Subject : Landing gear warning

Effectivity : DG-1000S and DG-1000T up to ser.no. 10-73 (standard from 10-74 on)

Reason : It happened on some DG-1000's that the switch which gives the signal for extended and locked landing gear failed. So no warning could be given.
To solve this problem a more robust type of switch will be installed.

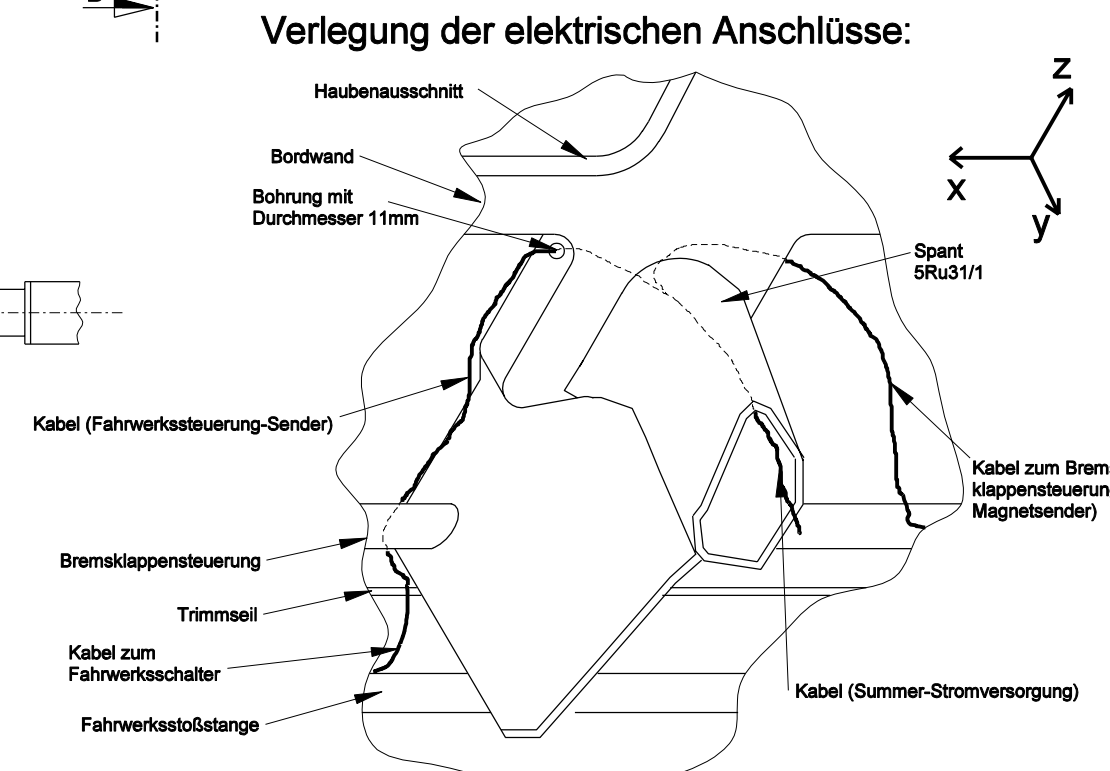
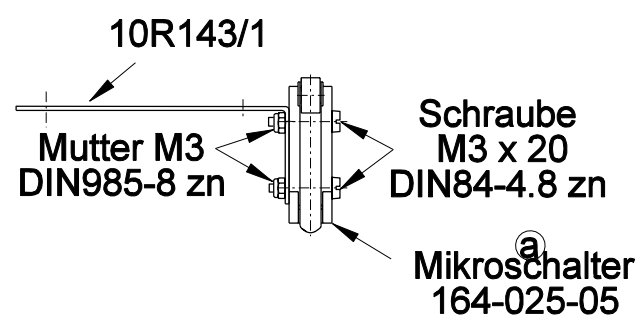
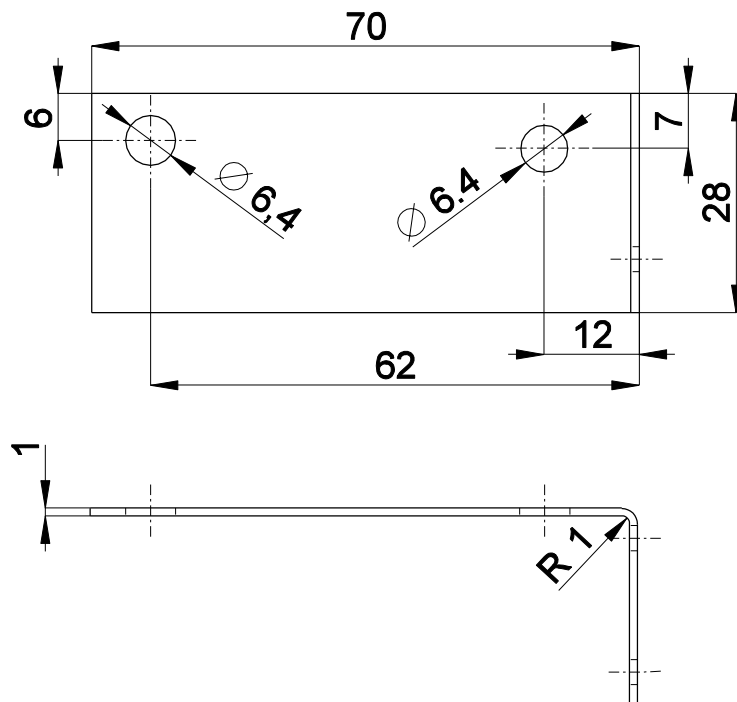
Instructions :
1. Remove the existing switch with its mounting bracket..
2. Install the new switch with mounting bracket 10R143/1 according to installation plans 10EP35 issue b for DG-1000S or 10EP54 issue a for DG-1000T.
3. Cut off the wires from the switch and crimp on the ring cable shoes instead. Screw the wires to the switch according to the installation plans.
4. Adjust the switch by bending its sheet metal lever so that the switch will switch shortly before the cam from pushrod 10FW38 is in its lowest position (1-2mm travel).

5. Die hintere Schalterhalterung 10R143 mit dem Verriegelungsblech 10Fw35/1 nach Zeichnung verschrauben und Kabelösen an die Kabel ancrimpen und am Schalter verschrauben. Der Schalter darf erst schalten, wenn der Fahrwerksbediengriff im vorderen Cockpit an der Bordwand anliegt

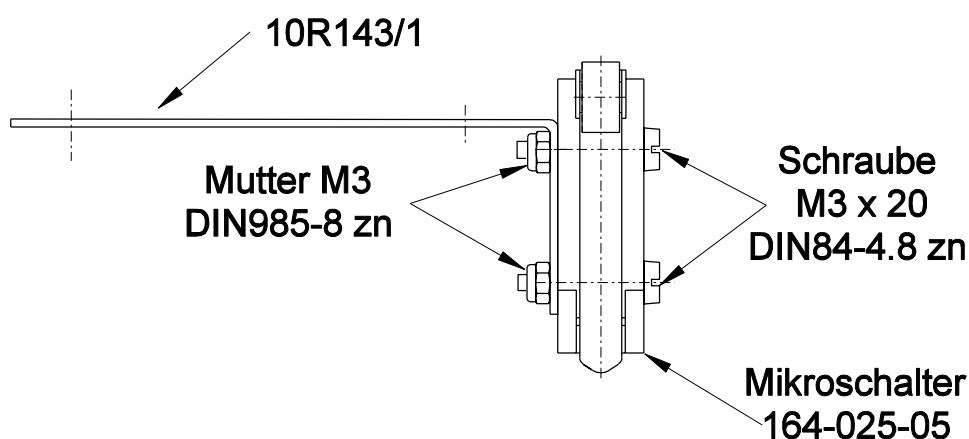
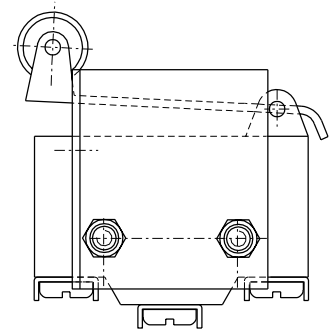
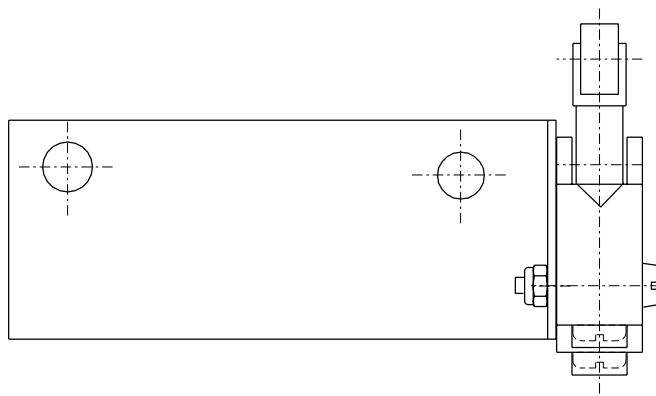
Toleranzen nach Arbeitsanweisung BA 1					Tag	Name	DG Flugzeugbau GmbH 76646 Bruchsal Otto-Lilienthal-Weg 2
Schweißen nach Arbeitsanweisung SA 1					Gez.	30.09.05 F.Ruppert	
					Gepr.		
					Norm.		
					Maßstab	Halterung für Endschalter Fahrwerk DG1000S+T	 10R143
					1:1		
					:		
					Maße ohne Toleranz- ang. nach:		
a	anderer Schalter andere Halterung	ab 10-75	23.02.06	Reckziegel			
Ausg.	Änderung	AM	Tag	Name
